拟申请变更图纸

原设计图纸

二层平面图

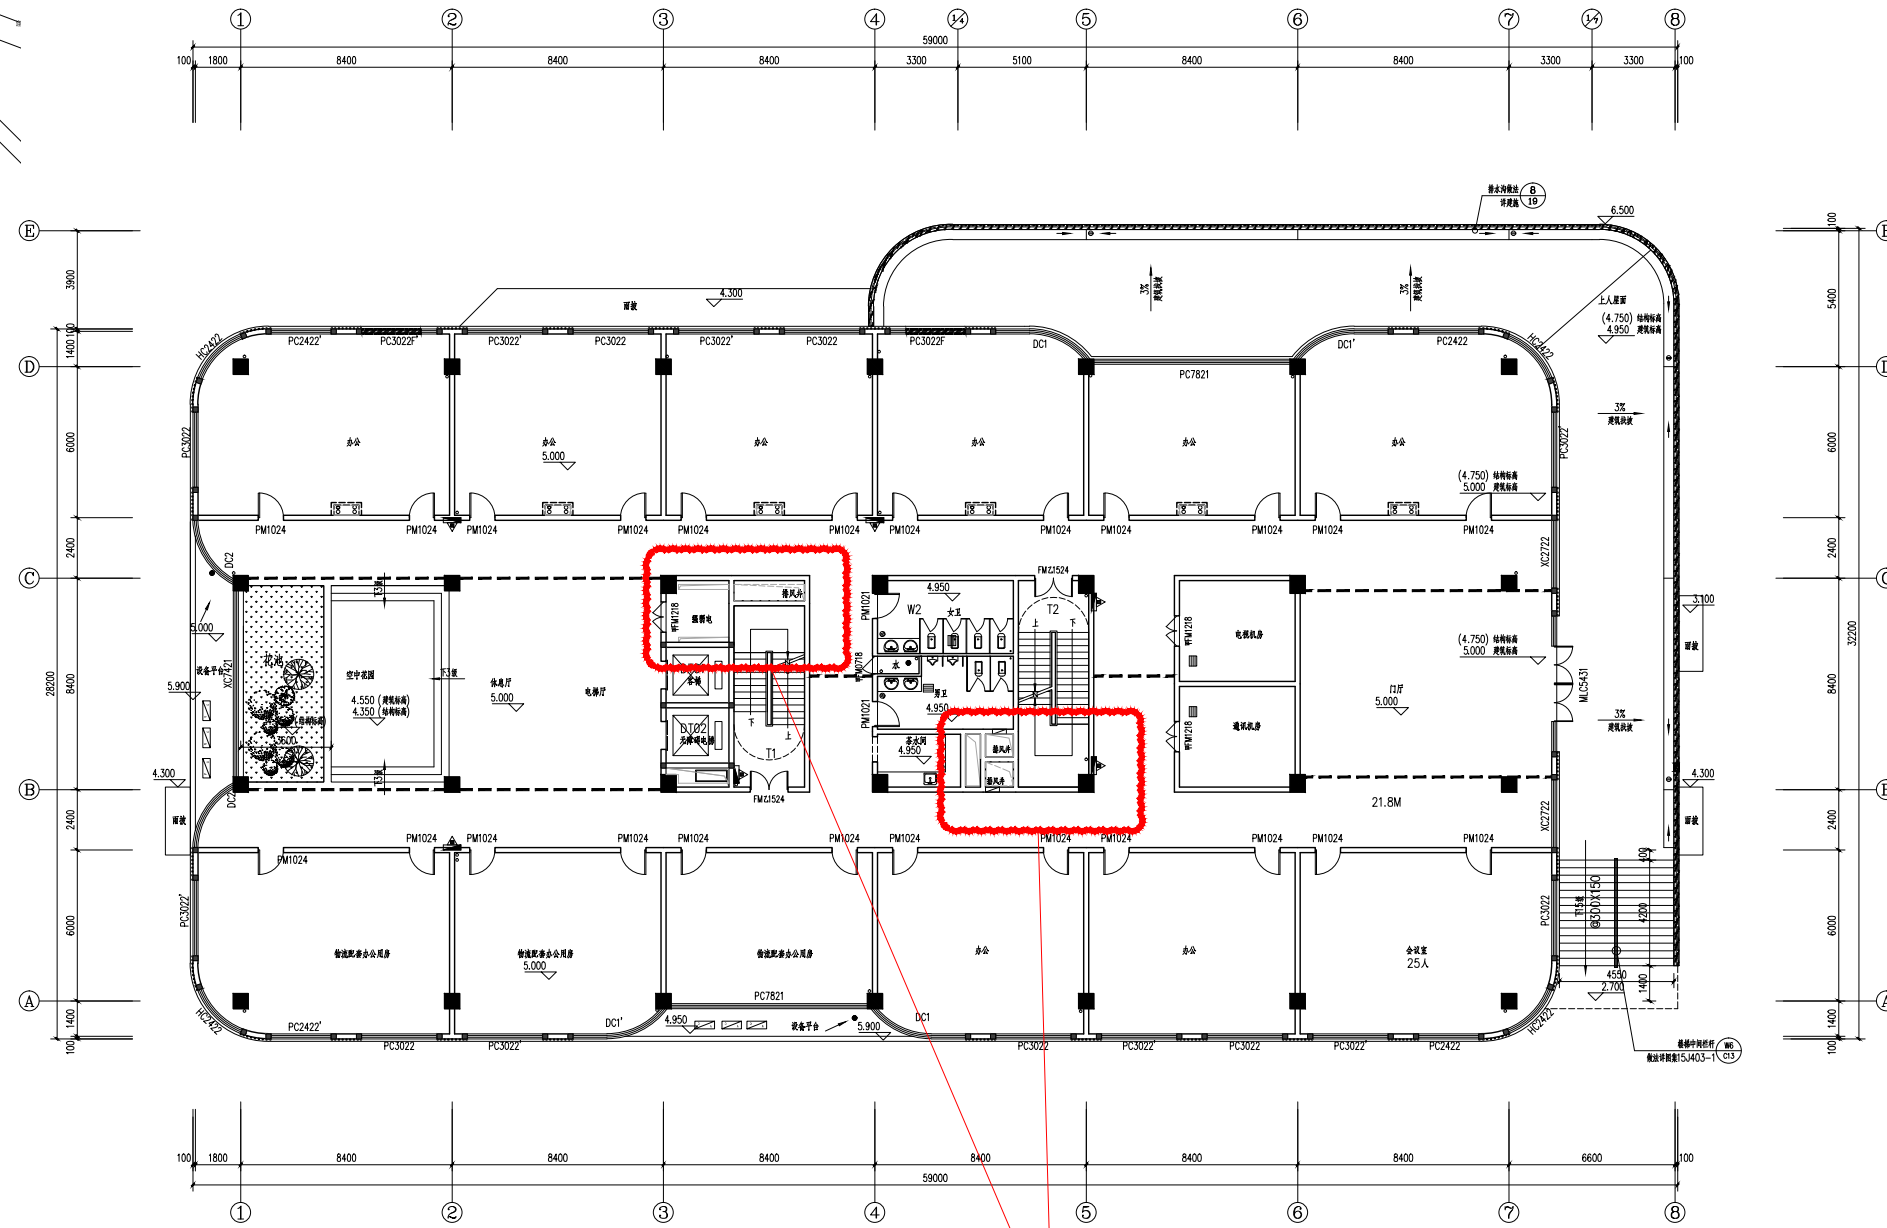
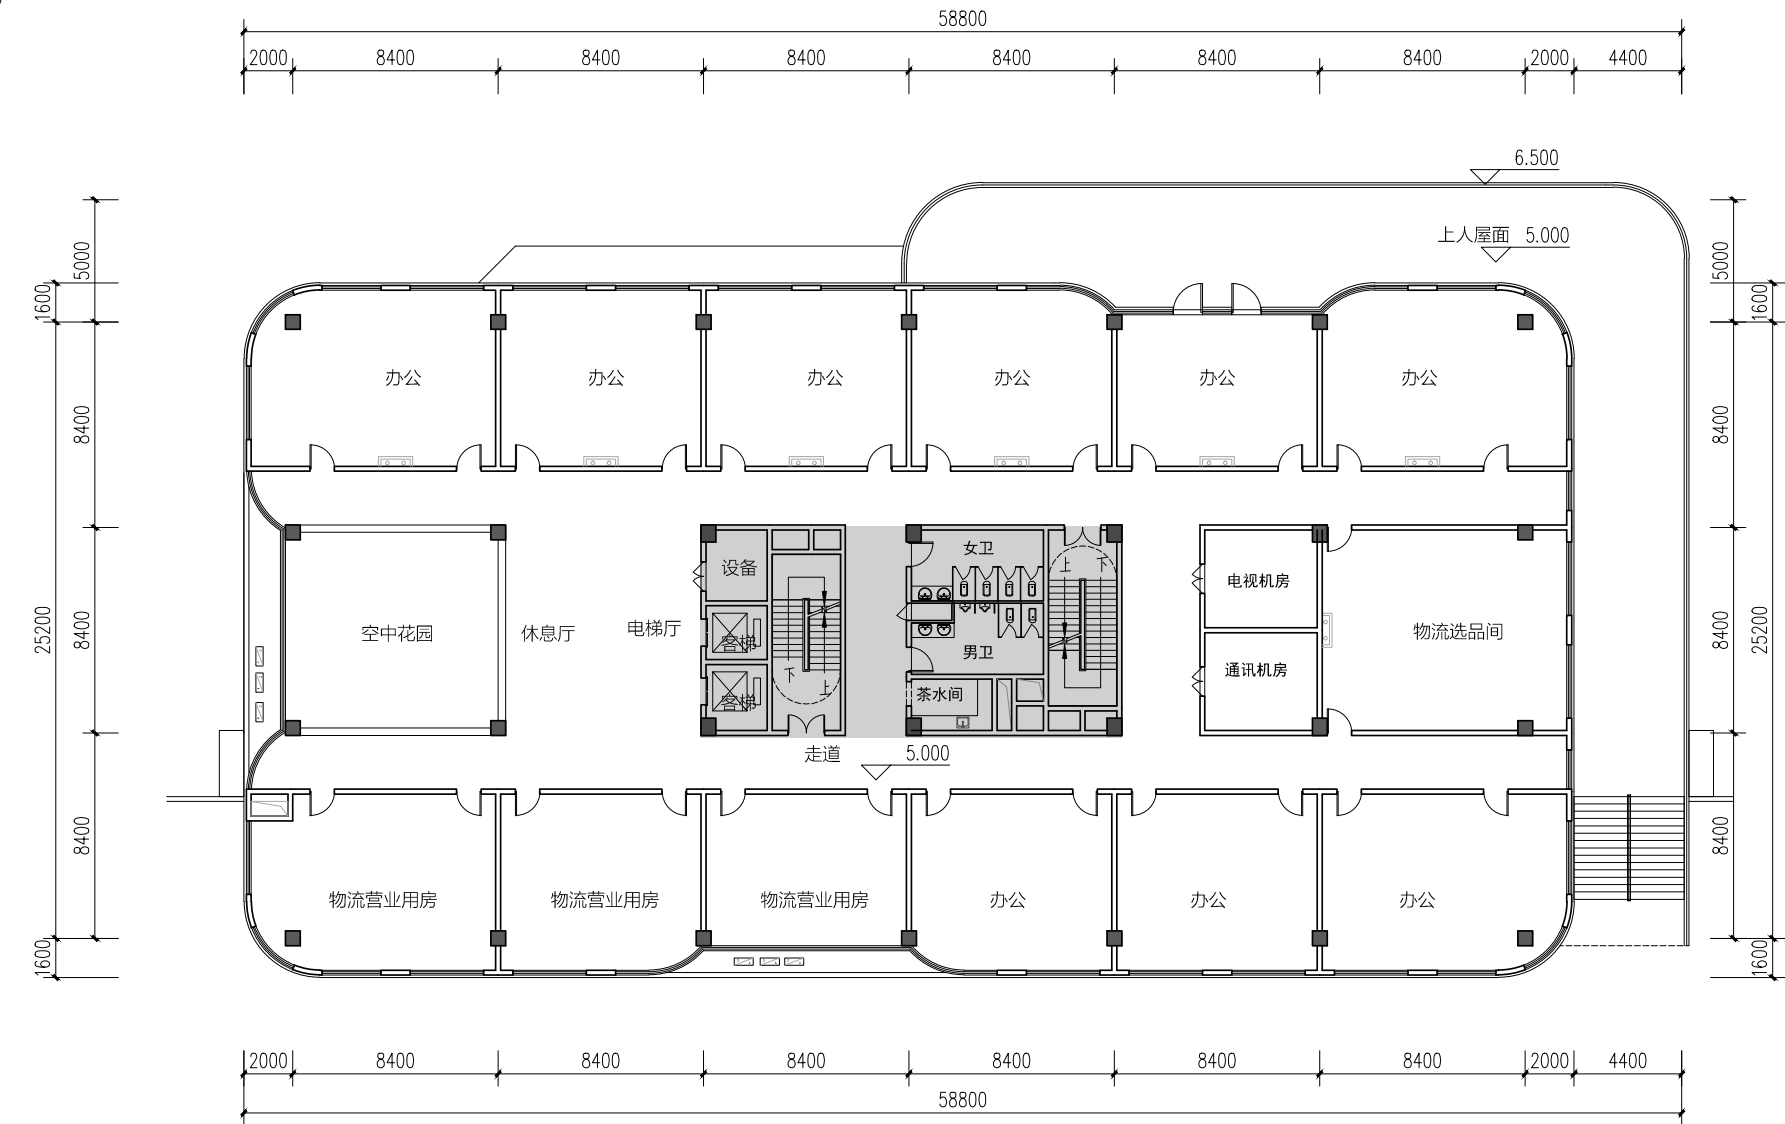
防烟楼梯间调整为封闭楼梯间
取消排烟风井,其余楼层做相应调整
